Bevestiging van de vervangende stuurhuizen JRM482, JRM483, JRM484, JRM485, JRM486, JRM491, JRM496, JRM501, JRM584, JRM585, JRM586, JRM587, JRM588, JRM7482, JRM7485, JRM7486, JRM7491, JRM7501, JRM7584, JRM7585, JRM7586

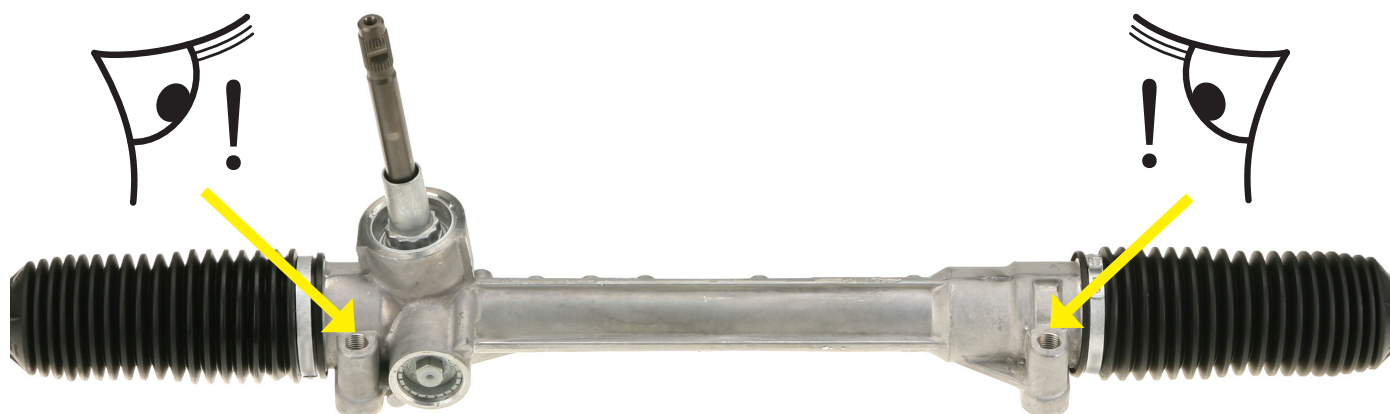
De bovengenoemde vervangende stuurhuizen beschikken, vanwege een verandering in de serie, over twee verschillende typen schroefdraad voor de bevestiging - M12x1.25 en M12x1.75. Om die reden moet vóór het inbouwen de schroefdraadspoed van het vervangende stuurhuis gecontroleerd worden. Gebruik ter controle daarvan een spoedmeter of draai de schroeven met de hand in het draadgat. Die moeten er zonder krachtinspanning enkele slagen in gedraaid kunnen worden.

Opgelet: het gebruik van de verkeerde schroeven leidt tot vernieling van het stuurhuis! TRW adviseert principieel om bij het vervangen van een stuurhuis de bevestigingsschroeven te vernieuwen.

Schroef M12x1.75
Ford OE nummer: 1774878
Fiat OE nummer: 51915330

Schroef M12x1.25
Ford OE nummer: 1675335
Fiat OE nummer: 51856874
